Rapport de l'Inspection des installations classées
Visite d'inspection du 09 septembre 2026
Contexte et constats

LVI

Zone industrielle du Stand
9 rue du Stand
10700 ARCIS-SUR-AUBE

3) Instruction du porter à connaissance, déposé en juillet 2026, relatif à la déconstruction et la reconstruction de la station de lavage de citernes routières

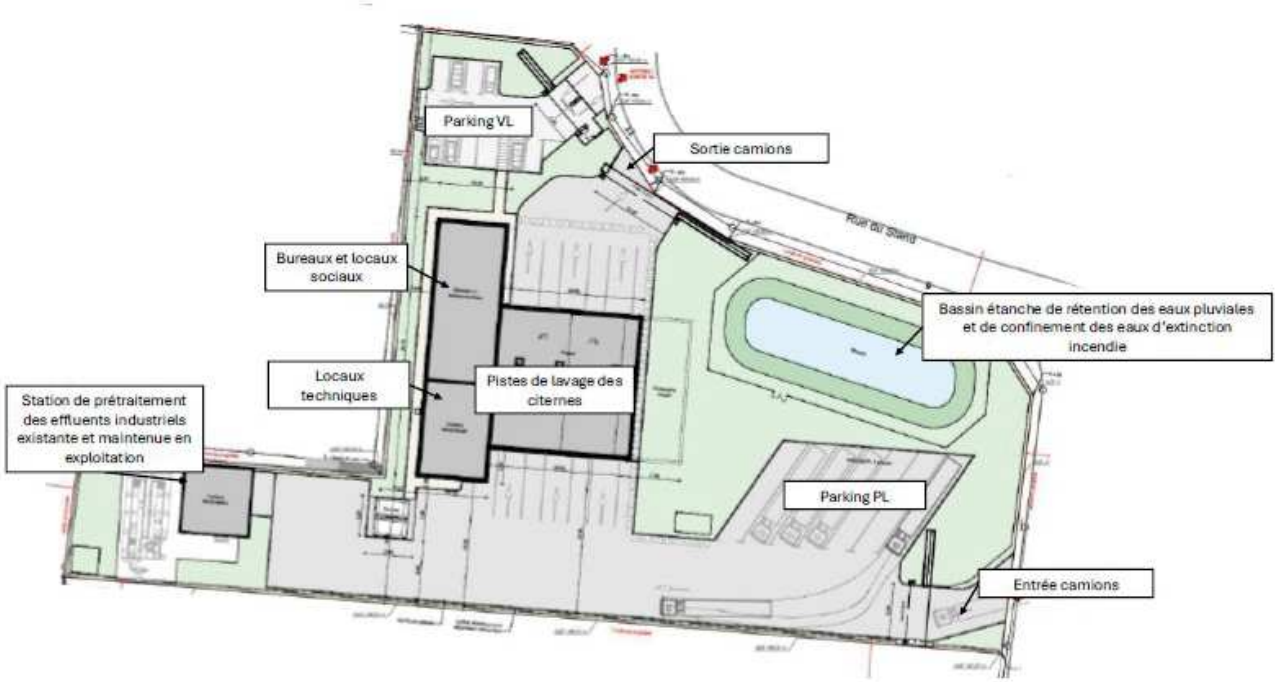
L'exploitant a déposé en date du 31 juillet 2026 un porter à connaissance relatif à la démolition et la reconstruction d'une station de lavage de citernes de camion implantée sur la commune de ARCIS SUR-AUBE.

Le projet prévoit les principaux travaux suivants :

- démolition de la station de lavage actuelle,
- démolition de l'entrepôt situé au nord de la parcelle,
- dépose de l'ancienne station de traitement des effluents,
- reconstruction à neuf de 3 lignes de lavage, des locaux techniques associés et des bureaux et locaux sociaux,
- maintien de l'exploitation de la nouvelle station de traitement des effluents industriels,
- création d'un bassin de rétention des eaux pluviales et de confinement des eaux d'extinction incendie,
- réorganisation des voiries du site.

Considérant les éléments sus-mentionnés, les modifications projetées par l'exploitant et présentées dans son porter à connaissance sont considérées comme notables mais non substantielles.
